KESKUSSEURAKUNTATALO

VALMISTELUVAIHE 1, SAADUT MIELIPITEET JA LAUSUNNOT

Valmisteluvaihe 1:n aineistoon sisältyneet vaihtoehdot, joista mielipiteet ja lausunnot on annettu:

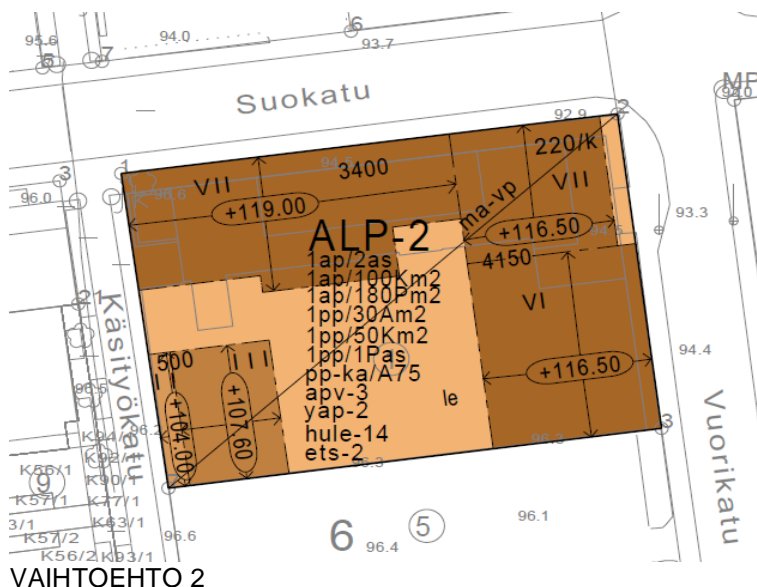
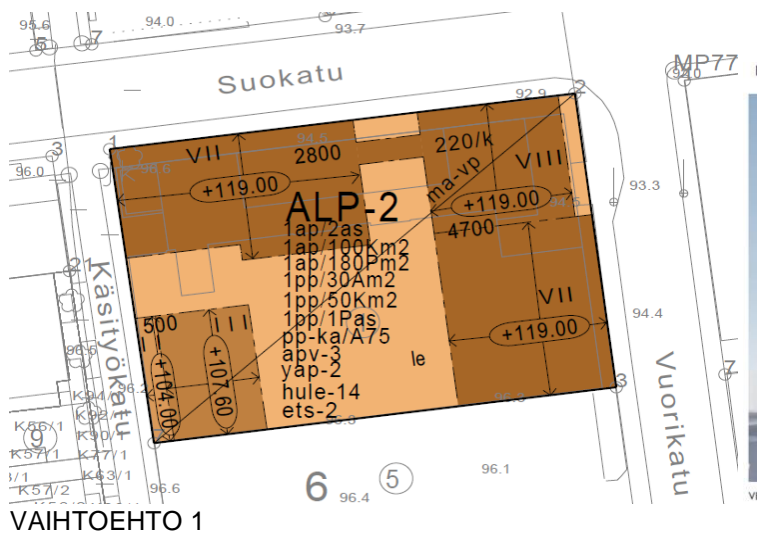
1. Vaihtoehtoina on esitelty ainoastaan kaksi toisiaan hyvin paljon muistuttavaa suunnitelmaa. Valmisteluvaiheessa kaupunkikuvan arvioinnin kannalta on uudisrakentamisen vaikutuksia tutkittava ja esitettävä myös selvästi erilaisia vaihtoehtosuunnitelmia.

2. Rakentamisen määrä ja tonttitehokkuus on esitetyissä vaihtoehdoissa ennalta määrätty. Vaihtoehdoissa tulee tutkia myös ratkaisuja, joissa rakentamisen määrää ei ole ennalta määrätty, vaan se sovitetaan yhteen ympäristön rakentamisen kanssa kaupunkikuvallisin perustein.

3. Kaavamuutosalueen eteläpuolella olevan tontin 297-4-6-5 asemakaavan mukainen rakentaminen ei ole mahdollista, sillä suunnitteluvaihtoehdoissa on uudisrakennusten eteläisivuille esitetty asuinhuoneiden ikkunoita alvan tontin rajalle. Vaihtoehdoissa tulee osoittaa, että asemakaavan mukainen uudisrakentaminen etelän puoleisella tontilla on mahdollista.

4. Esitetyissä vaihtoehdoissa uudisrakennukset on asemoitu kiinni tontin rajaan kaikkien kerrosten osalta. Vaihtoehdoissa ei ole esitetty Suokadulla useassa paikassa käytettyä arkadiaihetta, eli ensimmäisen katutasen kerroksen sisäänvetoa tontin rajasta. Tällainen vaihtoehto tulee esittää valmisteluaineistossa.

5. Vaihtoehdoissa ei ole myöskään esitetty ratkaisua, missä uudisrakennuksen ylin kerros on sisäänvedetty Suokadun, Vuorikadun ja Käsityökadun puoleisilta sivuilta. Tällainen vaihtoehto tulee esittää valmisteluaineistossa.

6. Esitetyissä vaihtoehdoissa uudisrakennusten etäisyys on paikoin alle 8 m olevien rakennusten julkisivuista ja parvekkeista. Vaihtoehdoissa tulee realistisesti ratkaista myös olemassa olevien naapuritalojen asuntojen paloturvallisuus. Myös etäisyyden asuinhuoneen pääikkunan edessä samassa tai naapurikiinteistössä olevaan vastapäiseen rakennukseen on oltava vähintään yhtä suuri kuin vastapäisen rakennuksen korkeus huoneen lattiatasolta mitattuna, ellei asemakaavasta muuta johdu. Pääikkunan edessä on kuitenkin oltava vähintään 8 metrin etäisyyteen asti rakentamatonta tilaa.

Saatuihin mielipiteisiin ja lausuntoihin ei ole tässä vaiheessa annettu erikseen vastineita, koska kaavatyössä laaditaan esitetyn mukaisesti uudet valmisteluvaiheen uudis-

Yksityishenkilön/Kuopion hyötypyöräilijöiden mielipide:

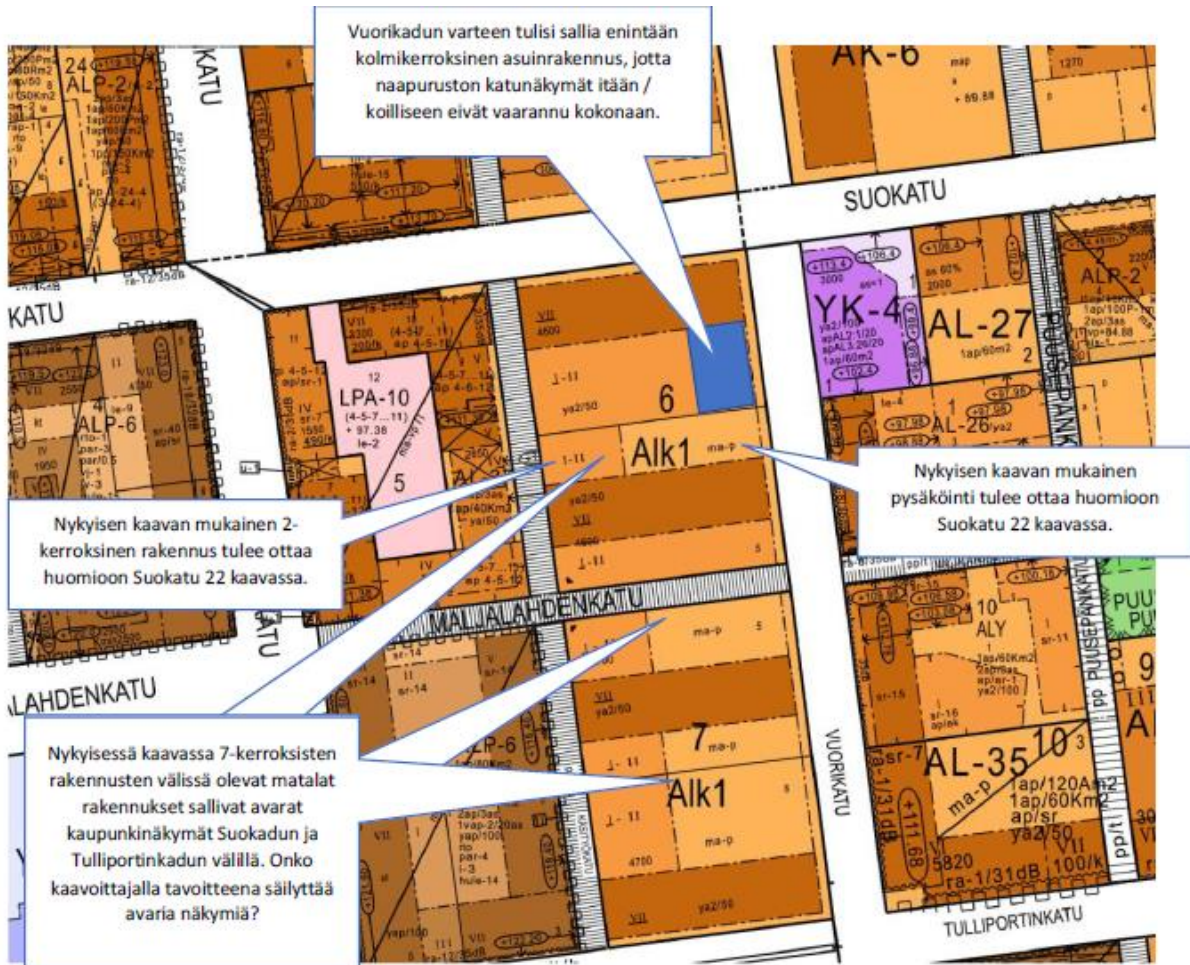
Laskennalliset pyöräpaikat ovat todellisuudessa ehkä puolet siitä mitä tiloihin mahtuu. Voisitte CAD:lla piirtää yhden pyöräpaikat 1m*2,5 m jolloin pyörä olisi mahdollista saada ehjänä pois pyöräkellarista ja oikeaan käyttöön. Pyörätilojen sisäänmenoista osat ovat sellaiset, että ne ovat käytännössä autojen takana.

Suunnittelija ehdottaa Campus tilaihmettä ja Compact PTL-2 jotka pitäisi kieltää. Kukaan ei nosta pyöräänsä korkeuksiin tai pystyyn seinälle. Osassa tiloista on käytetty 40 cm pyörälevyettä joka vastaa polkimien leveyttä tangon (55-90cm) vaatiessa käyttötilassa 60-100 cm.

Ehdotan täten pienempää rakennusoikeutta, koska mitoitus eivät ole oikein tehtyjä.
